GARTNERI BOLIGFELT

MELHUS KOMMUNE

Uavhengig Kontroll Geoteknikk – TEK17/SAK10

Februar 2022

Bilde 2.9 Tolking av grunnforhold i planlagt boligfelt. Kilde: Rapport [3]

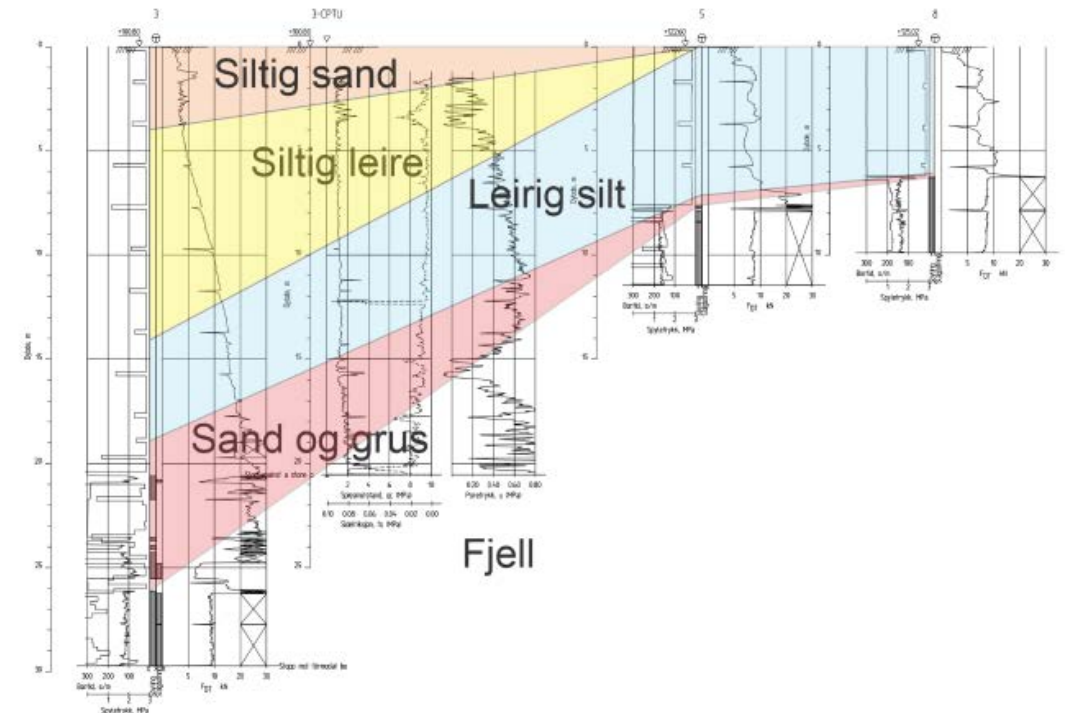
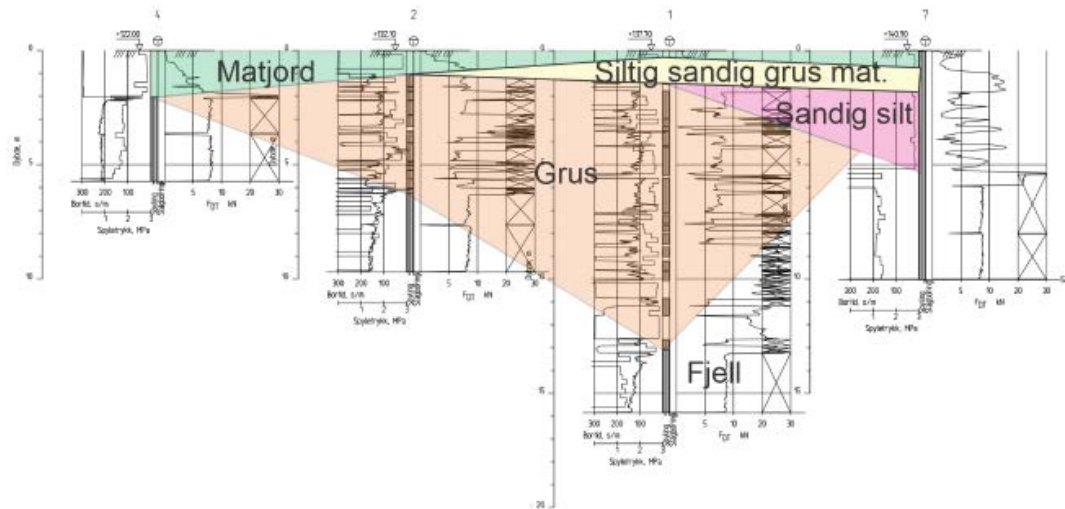
Kontrollerende er enig med prosjekterendes konklusjon angående grunnforhold og vurderer estimering av lagdeling og valgte parametere at være i henhold til resultater fra feltundersøkelser. Kontrollerende vurderer at totalsonderinger fra borpunkter 3, 5 og 6 viser kritiskeste grunnforholdet og det må ta hensyn til det om det skal bygges i denne områdene.

Bilde 2.11 Beliggenhet av profil B-B. Kilde: Rapport [2]

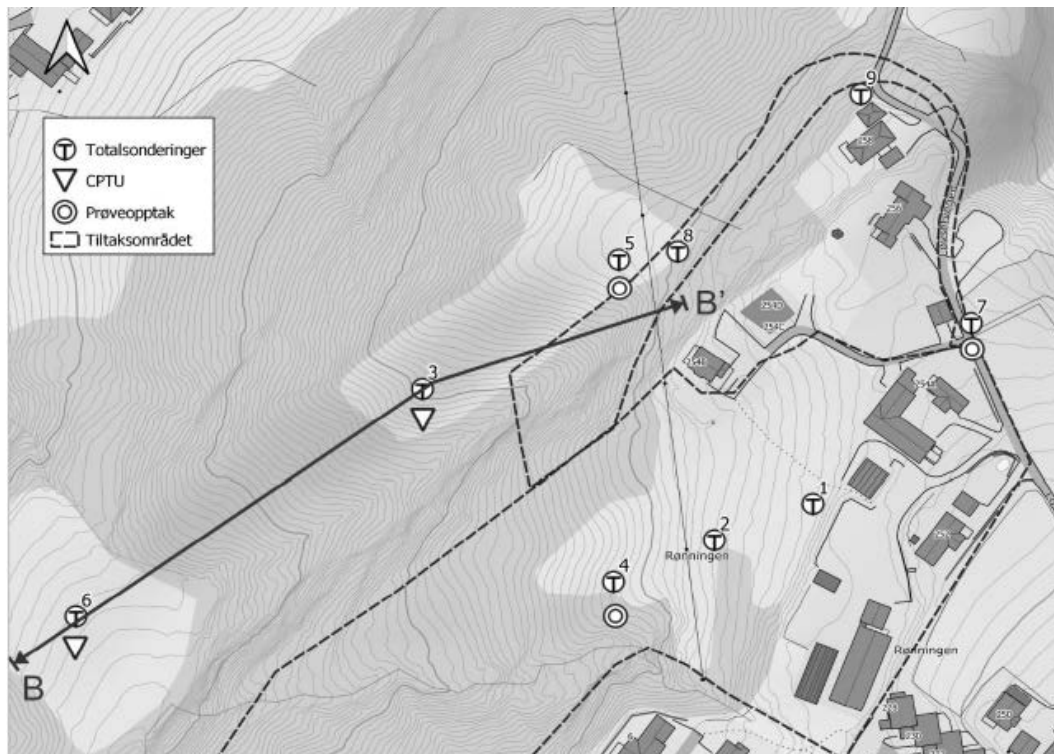
Dvs. oppta av uforstyrrede prøve i borpunkt 5 og 7. Kontrollerende vurderer også at grunnvannstand må registreres i tiltaksområdet.

Bilde 2.12 Resultater av stabilitetsberegninger for snitt B-B . Sikkerhetsfaktor beregnes 0,99 til 1,27.
Kilde: Rapport [2]

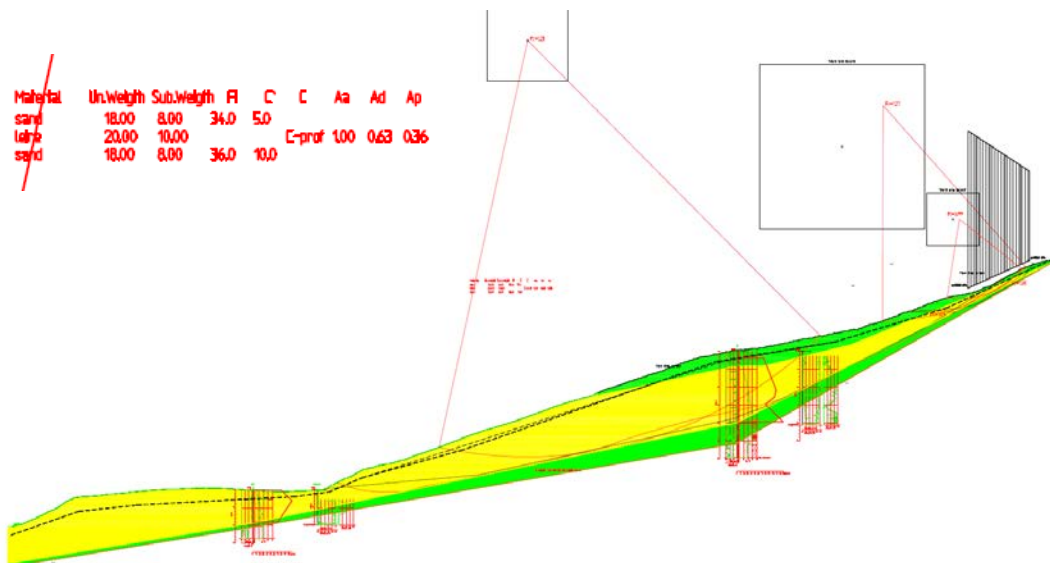
Lokalstabilitet er vurdert i rapport [2]. Stabilitetsberegninger er utført for snitt B-B, se beliggenhet av snittet på bilde 2.11. Prosjekterende vurderer snitt B-B som kritisk med hensyn til planlagt fylling. Stabilitetsberegninger for udrenert analyse gir sikkerhetsfaktor 0,99 til 1,27 som ikke er tilstrekkelig, se resultater på bilde 2.12. Det fører til at fyllingen må utføres med sikringstiltak som forbedrer stabiliteten. **Ifølge prosjekterende må det vurderes nærmere i detaljprosjekteringen.**

Beregnet sikkerhetsfaktor av områdestabiliteten er ikke tilstrekkelig, sikkerhetsfaktoren er for lavt. Stabiliserende tiltak er nødvendig. Når stabiliserende tiltak har blitt prosjektert bør det kontrolleres. Prosjektering av fundamenter er ikke utført. Det bør utføres i detaljprosjekteringen, som må kontrolleres når det har blitt utført.
